Strömungsmengenregler Dichtung	Ersatzteil Strömungsmengenregler OV-Art.Nr.: 9010320 Stückliste:

Technische Änderungen vorbehalten.
 901032081 06/2016

Flow controller Ring gasket	Spare part Flow controller OV item no.: 9010320 Parts list:

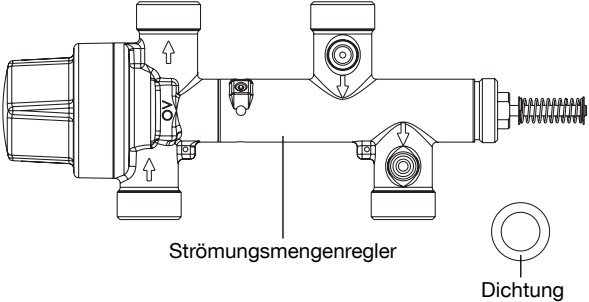
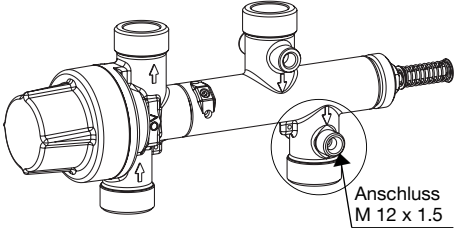
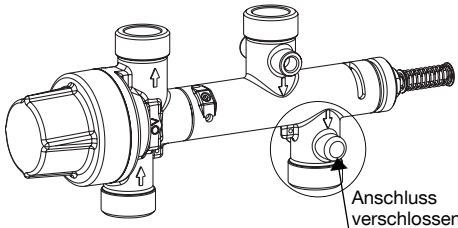
Anzahl	Bezeichnung	1 x	Strömungsmengenregler	5 x	Dichtring G $\frac{3}{4}$
Anzahl	Bezeichnung						
1 x	Strömungsmengenregler						
5 x	Dichtring G $\frac{3}{4}$						
 Anschluss M 12 x 1.5	Strömungsmengenregler mit zusätzlichem Anschluss für die Zirkulationsleitung der Heizungsseite (gebogenes Kupferrohr).						
Verschiedene Varianten der Wohnungsstationen: Beim Einbau des Strömungsmengenreglers ist zu beachten, welche Ausführung bisher in der "Regudis W"- Station verbaut ist.							
 Anschluss verschlossen	Variante: Strömungsmengenregler ab Mai 2016 Ersatzteil: OV-Art. Nr.: 1343050

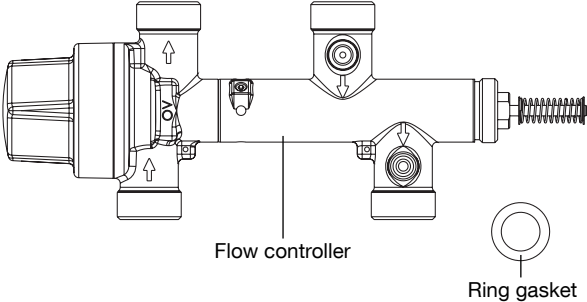
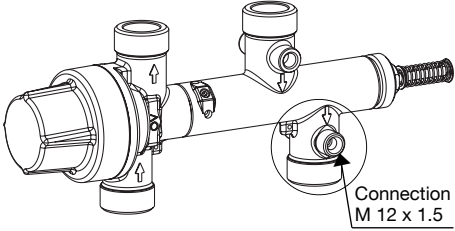
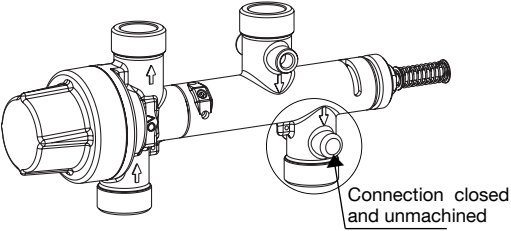
Qty.	Designation	1 x	Flow controller	5 x	Ring gasket G 3/4
Qty.	Designation						
1 x	Flow controller						
5 x	Ring gasket G 3/4						
 Connection M 12 x 1.5	Flow controller with additional connection for the circulation pipe on the heating side (bent copper pipe).						
Different dwelling station models: When replacing the flow controller, the model installed in the dwelling station “Regudis W” must be observed as follows.							
 Connection closed and unmachined	Model: Flow controller since May 2016 Spare part: OV item no.: 1343050

Robinet pressostatique de priorité E.C.S. Joint d'étanchéité	Pièce de rechange Robinet pressostatique de priorité E.C.S. Réf. OV: 9010320 Nomenclature:

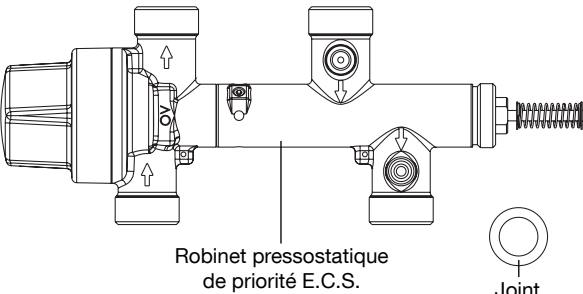
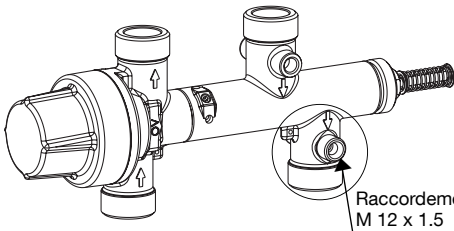
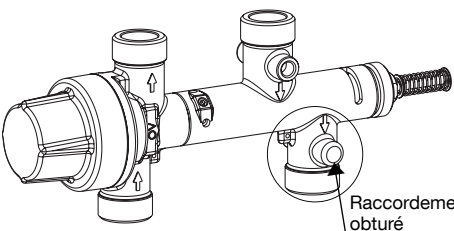
Nombre	Désignation	1 x	Robinet pressostatique de priorité E.C.S.	5 x	Joint d'étanchéité G 3/4
Nombre	Désignation						
1 x	Robinet pressostatique de priorité E.C.S.						
5 x	Joint d'étanchéité G 3/4						
 Raccordement M 12 x 1.5	Robinet pressostatique de priorité E.C.S. avec raccord additionnel pour la conduite de bouclage d'E.C.S. sur le côté chauffage (tube en cuivre cintré).						
Différents modèles de la station d'appartement: Avant le montage du robinet pressostatique de priorité E.C.S., il est à déterminer laquelle de ses versions était installée jusqu'à présent dans le «Regudis W».							
 Raccordement obturé	Version: Robinet pressostatique de priorité E.C.S. à partir de Mai 2016 Pièce de rechange: Réf. OV: 1343050
